Commentaires du Comité consultatif d'urbanisme (CCU)
de l'arrondissement de Côte-des-Neiges – Notre-Dame-de-Grâce (CDN – NDG)
à l'égard du projet de construction du Centre universitaire de santé McGill (CUSM)

Commentaires remis à l'attention de l'Office de consultation publique de Montréal (OCPM), dans le cadre du processus lié à l'approbation d'un projet de règlement visant à modifier le Plan d'urbanisme (P-04-047-2) et un autre projet de règlement rendant le projet conforme à la réglementation d'urbanisme, par l'article 89 1° de la Charte (P-05-035).

Les commentaires convenus par le CCU sont présentés par M. Jean Gauthier et M. Michel Aubé à la demande des membres présents à l'assemblée du 3 mai 2005.

Le pré-concept d'aménagement paysager

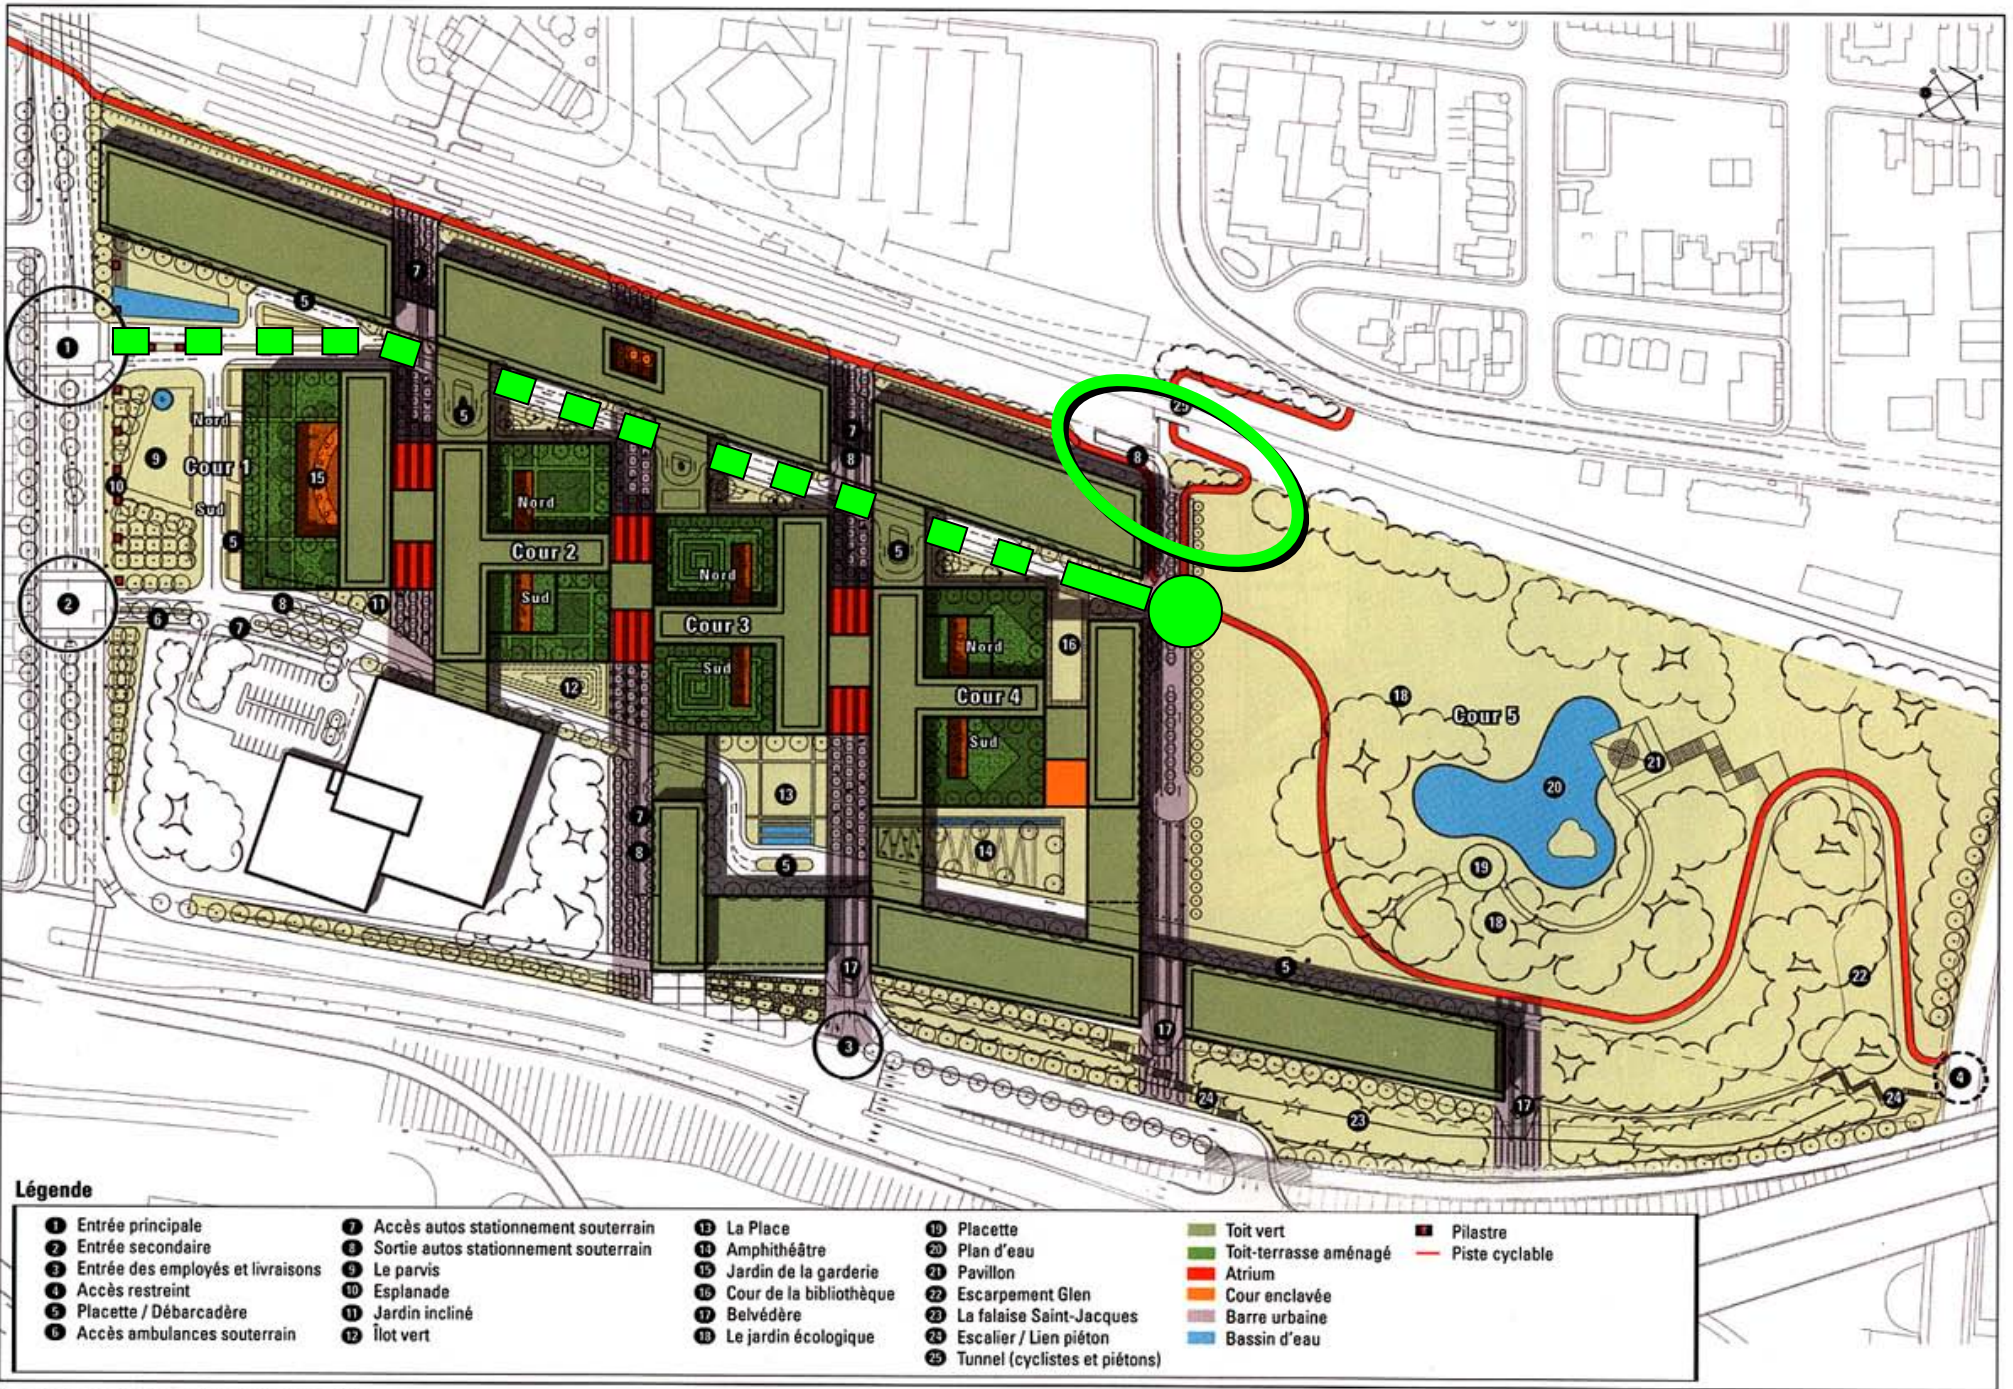
Au niveau de l'axe principal de circulation interne, le CCU soulève un élément nécessitant une amélioration quant à sa finalité. En tournant à droite en fin de course (à la hauteur du pavillon le plus à l'est), on désamorçe le caractère formel de cet axe.

De plus, tout ce secteur de circulation (juste à l'est du dernier pavillon ambulatoire) est le résultat d'un entrelacement peu convivial de pistes cyclables et voie d'accès au garage en sous-sol.

= finalité de l'axe principal à revoir

= voies de circulation à revoir

3.1 Conséquemment, le CCU recommande que soit révisée la façon dont se termine la voie d'accès principale, située sur le site, afin de la faire culminer au point où se déploie le parc (voir une illustration du propos, en annexe). Le CCU considère que la perception de la logique de fonctionnement par les utilisateurs ainsi que le caractère formel de cet axe y gagneraient de façon appréciable.

3.2 Conséquemment, le CCU recommande que l'on reconsidère la configuration de ces voies afin de simplifier la place du cycliste sur cette partie du site et au besoin déplacer la voie d'accès au garage souterrain. De plus, une attention doit être portée au phénomène des vents affectant la pointe nord-est du bâtiment ambulatoire afin d'assurer un meilleur confort des cyclistes (surtout au printemps et à l'automne).
